改善箇所説明図

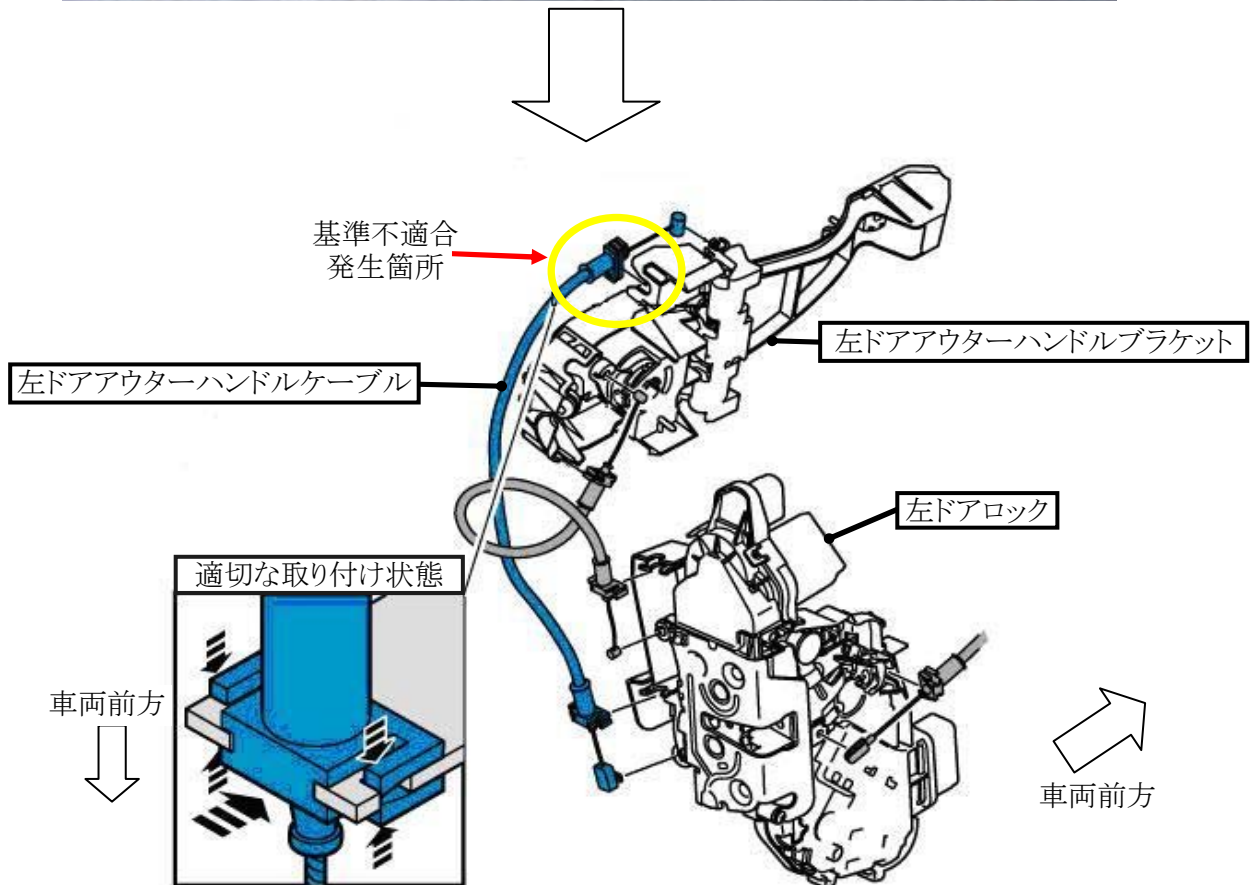
基準不適合発生箇所

左ドアアウターハンドルケーブルの取り付けが不適切なものがあるため、側面衝突時に、ドアが開放するおそれがある。

改善の内容

全車両、左ドアアウターハンドルケーブルを正しく取り付けなおす。

識別

左ドアヒンジ取り付けボルトへ黄色ペイントを塗布する。
